# **Замечания на проект изменений схемы территориального планирования Московской области**

№ 46000000020202201805141.

**автомобильная дорога  
«Верея – Быково»**

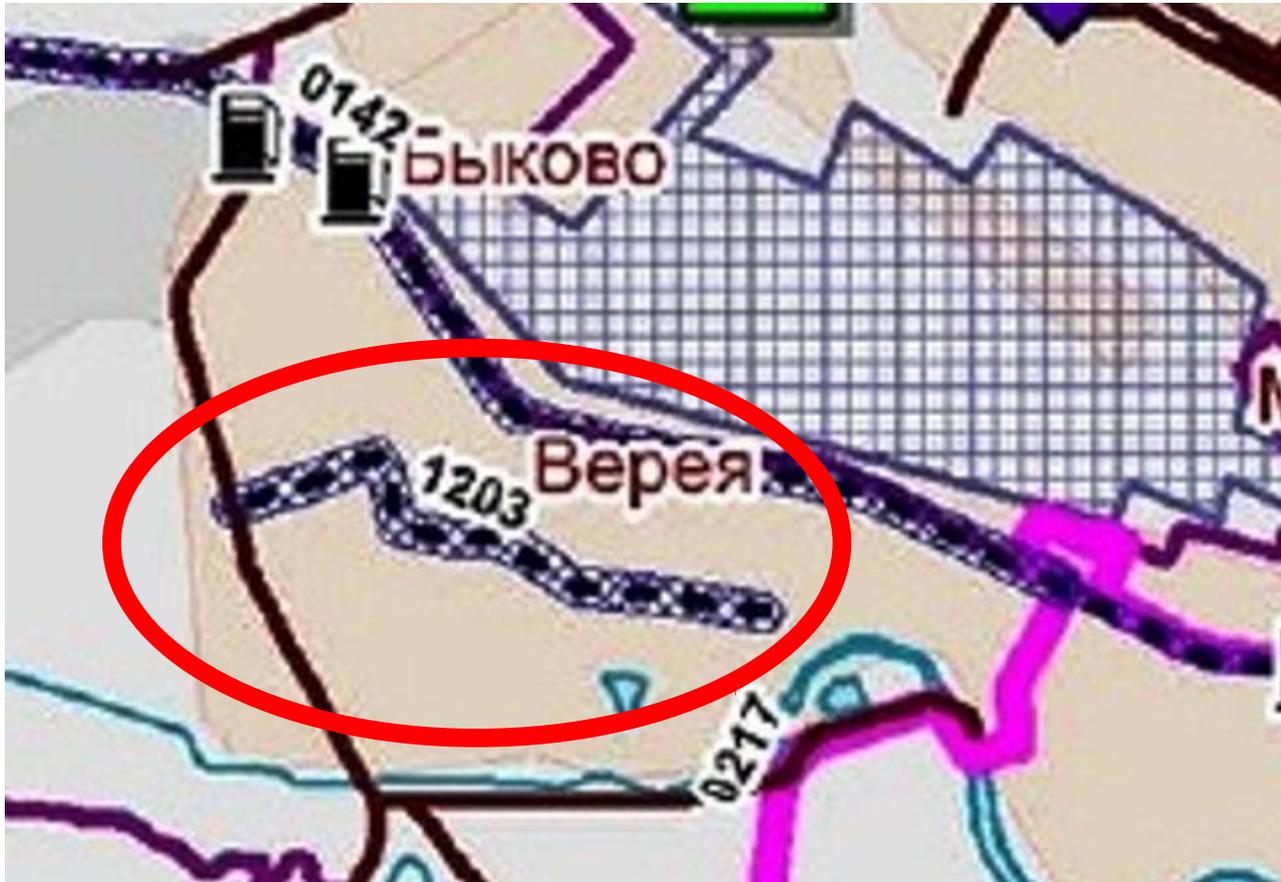
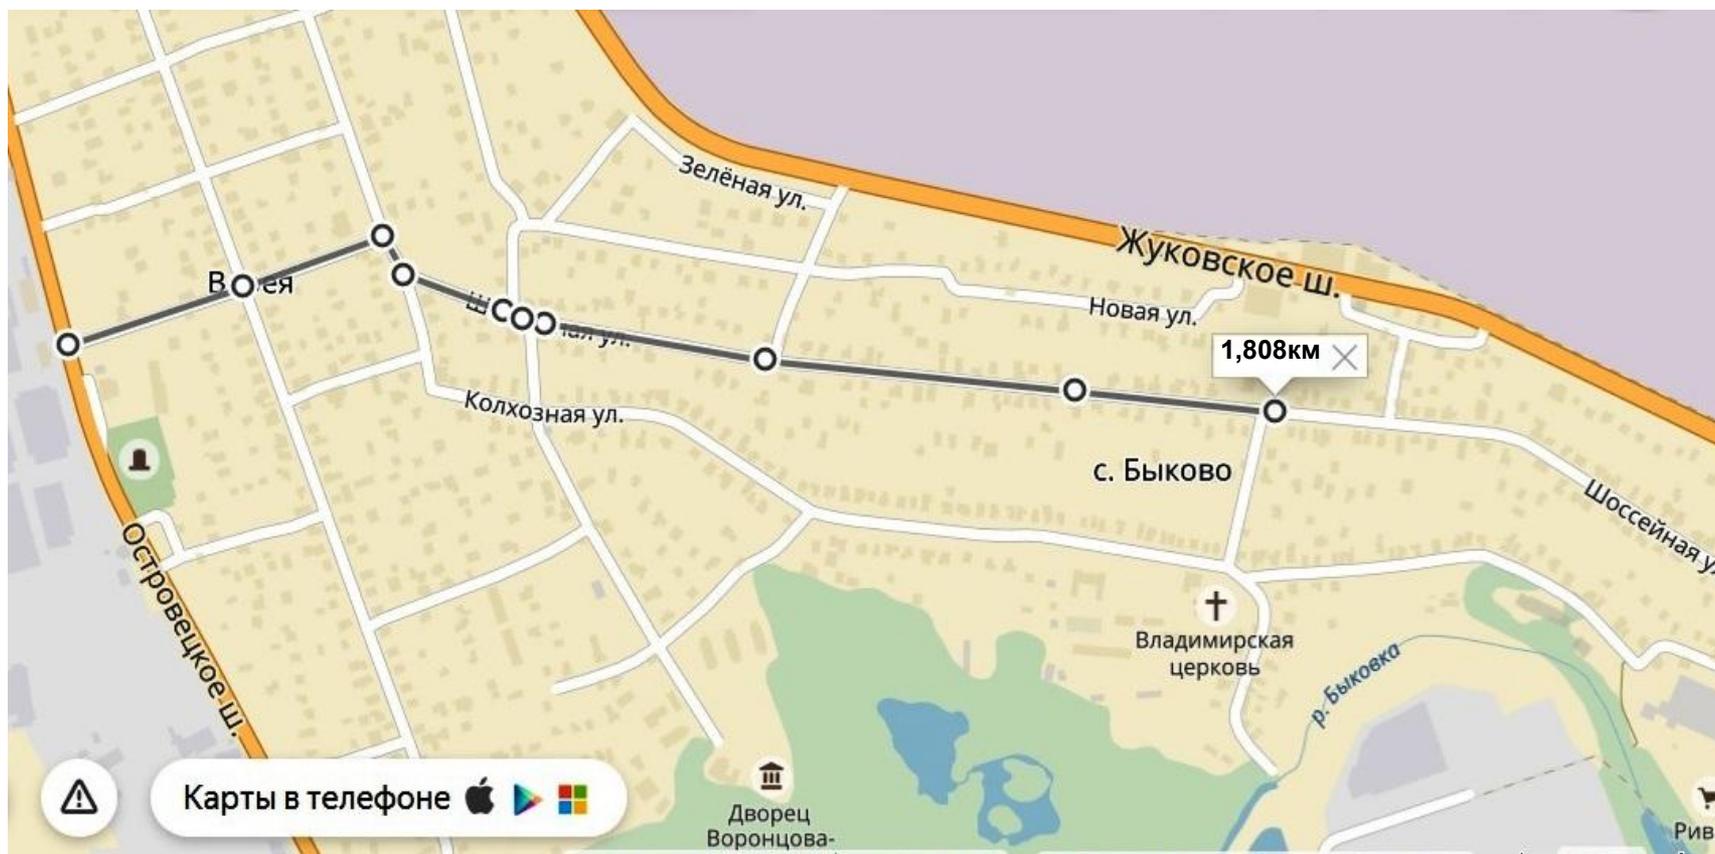
**В письме Главархитектуры Московской области от 14.08.2017г. №31Исх-73147/07-18 сообщалась следующая информация:«....В настоящее время существующие автомобильные дороги ....., «Верея – Быково»..... не соответствуют нормативным требованиям: не достаточная ширина проезжей части, грунтовое покрытие, отсутствие тротуаров и др.».**

**Автодорога «Верея - Быково» проходит по территории с.п. Верейское (внутри поселения) и является улицей в сложившейся жилой застройке.**

**Строку**

1203	32120301	Верея - Быково	Раменский	Р	1,69	IV	2	35	100	16,9
------	----------	----------------	-----------	---	------	----	---	----	-----	------

**Из проекта схемы территориального планирования Раменского муниципального района Московской области исключить**

автомобильная дорога  
«Михнево – Опытное поле»

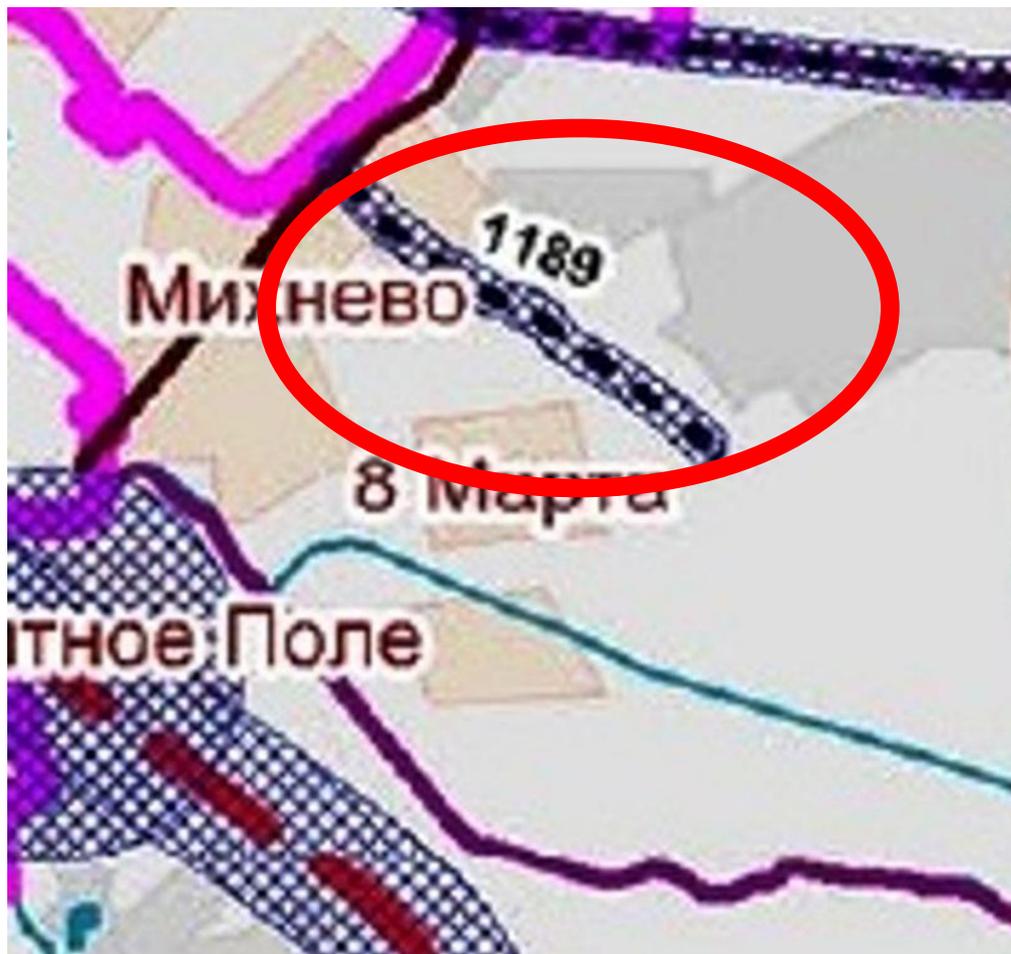
В письме Главархитектуры Московской области от 14.08.2017г. №31Исх-73147/07-18 сообщалась следующая информация: «.....В настоящее время существующие автомобильные дороги «Михнево – Опытное поле», .....не соответствуют нормативным требованиям: не достаточная ширина проезжей части, грунтовое покрытие, отсутствие тротуаров и др.»

**Автомобильная дорога общего пользования регионального значения  
 Михнево - Опытное Поле (внутри поселения) и является улицей в сложившейся жилой застройке и оканчивается  
 тупиком (в лесу)**

**Строку**

1189	32118901	Михнево - Опытное Поле	Раменский	Р	1,18	IV	2	35	100	11,8
------	----------	------------------------	-----------	---	------	----	---	----	-----	------

**Из проекта схемы территориального планирования Раменского муниципального района  
 Московской области исключить**
